改善箇所説明図

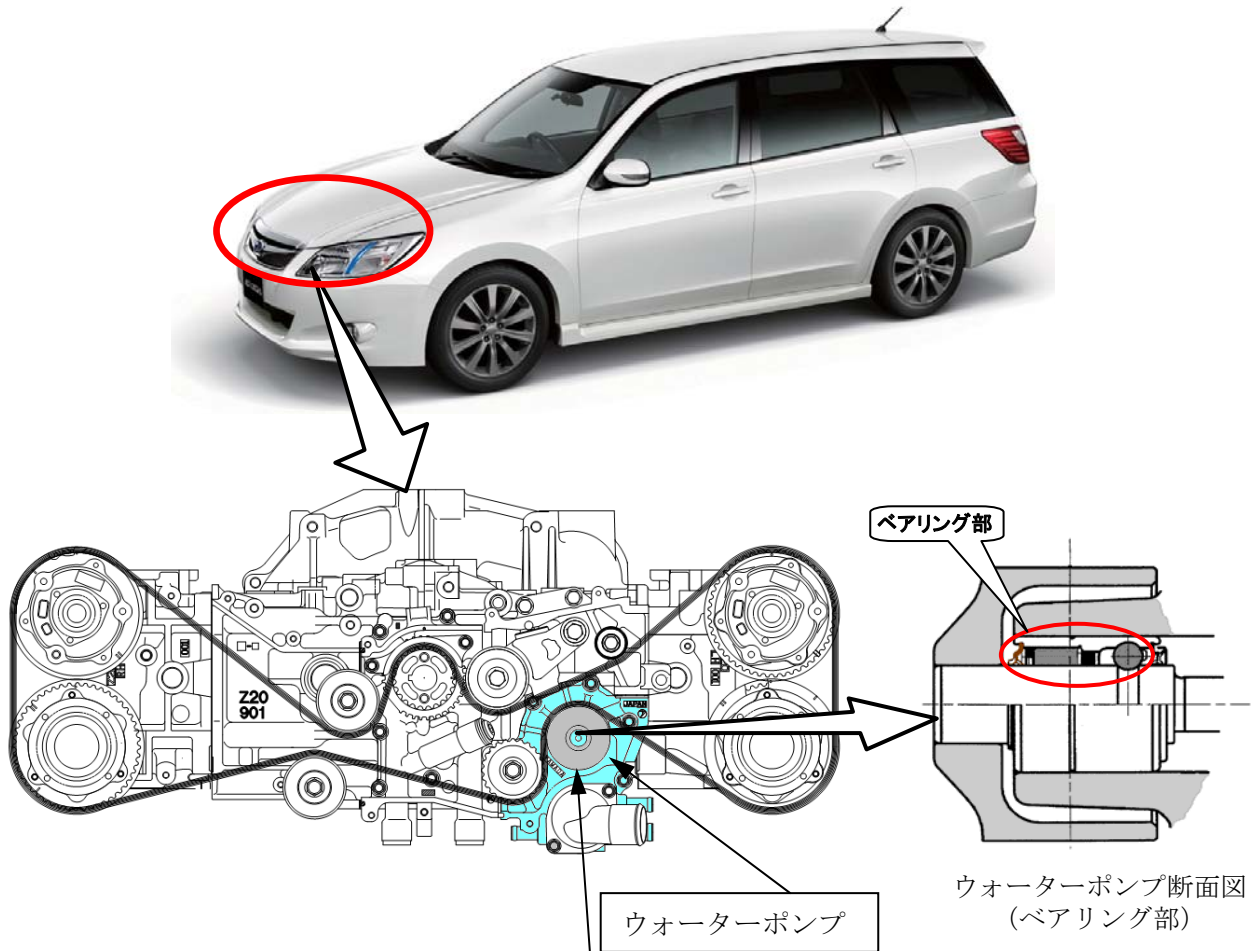
基準不適合発生箇所

エンジンのウォーターポンプにおいて、ベアリング部の組付隙間が小さいため、ベアリングが破損し、ウォーターポンプが機能しなくなる場合がある。そのため、タイミングベルトが損傷し、そのまま使用を続けると、エンジンが停止して再始動できなくなるおそれがある。

改善内容

全車両、ウォーターポンプを対策品に交換する。

識別

車台番号打刻位置の右側に黄色ペイントを塗布する。
